広域観測モードにおけるATT量変更について

図 L1.5画像のATT量設定変更前後の比較

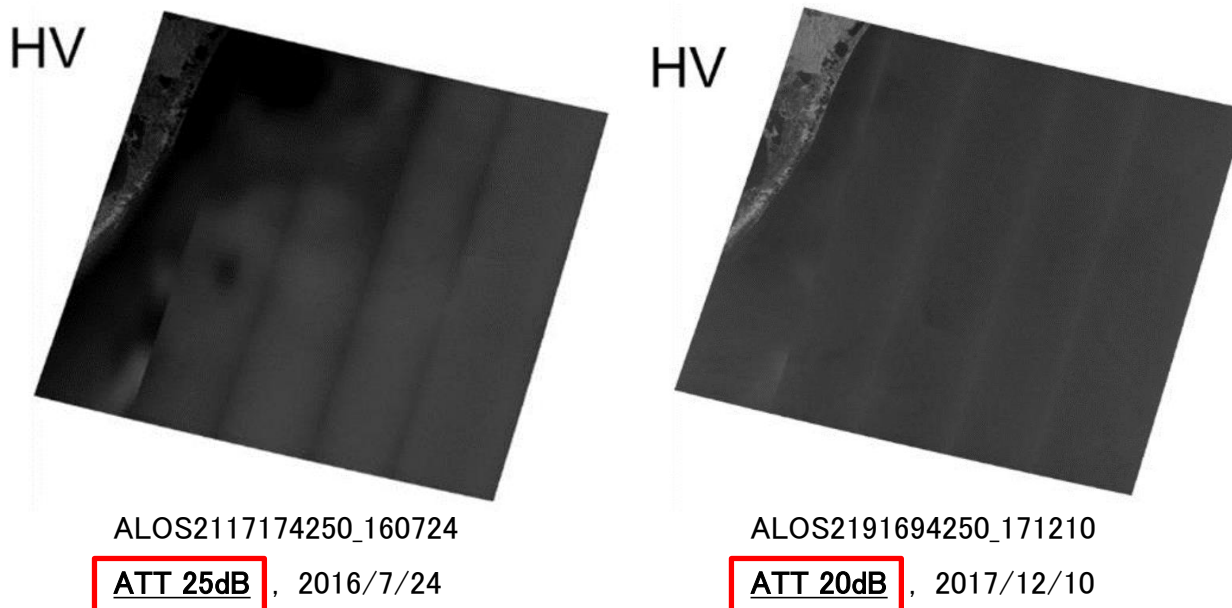
- 海域・沿岸域における広域観測モード画像(HV偏波)において、画像全体にわたって強度が低下する現象を確認。
- 原因はATT量が高めに設定されていたためであり、検証観測により、クロス偏波の受信側ATT設定量を20 dBに変更することで強度低下が解消することを確認した。
- 上述の結果を踏まえ、広域観測モードの全てのクロス偏波の受信側ATT設定量を20dBに変更した。(2018年4月11日)
